新竹縣政府工程查核代表照片表

拍攝日期：110.12.01

工程名稱：新竹縣竹北市東興國小通學步道改善工程

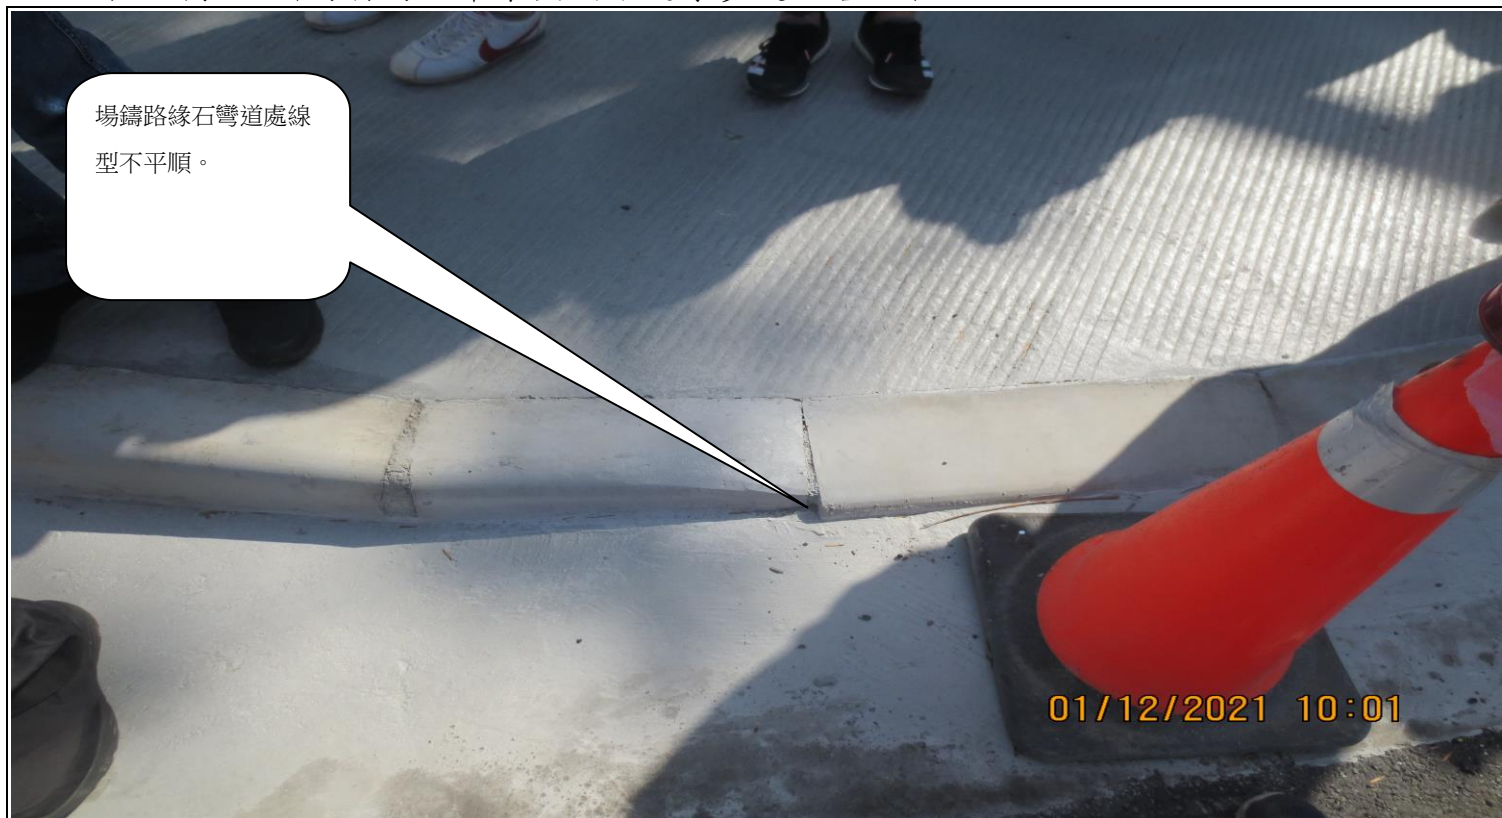
混凝土養護不合規範有收縮裂縫。

混凝土步道新舊界面施作未符合需求(不平順)。

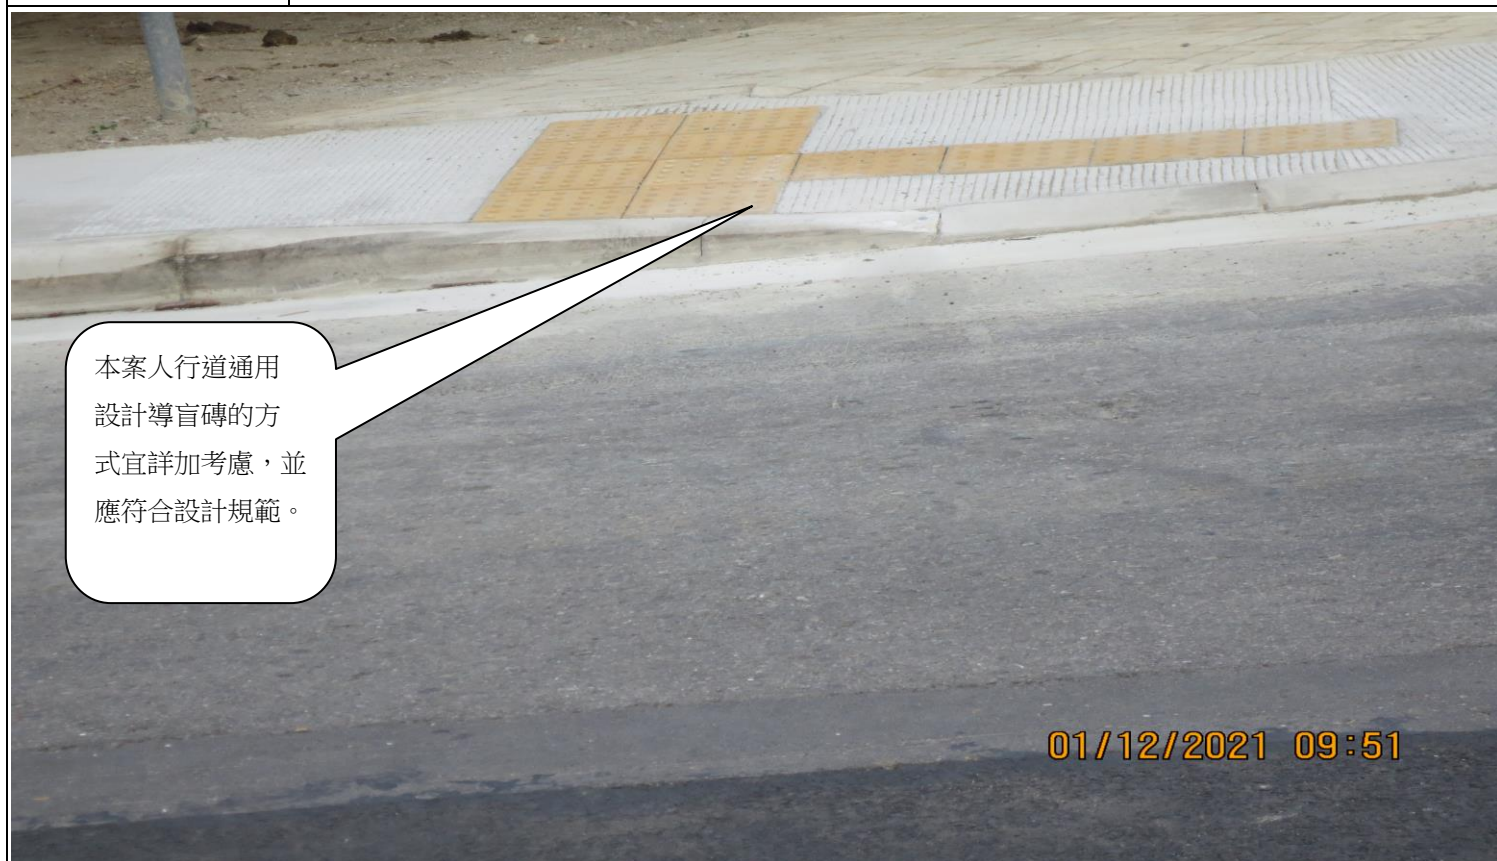
場鑄路緣石彎道處線型不平順。

混凝土養護不合規範有收縮裂縫。
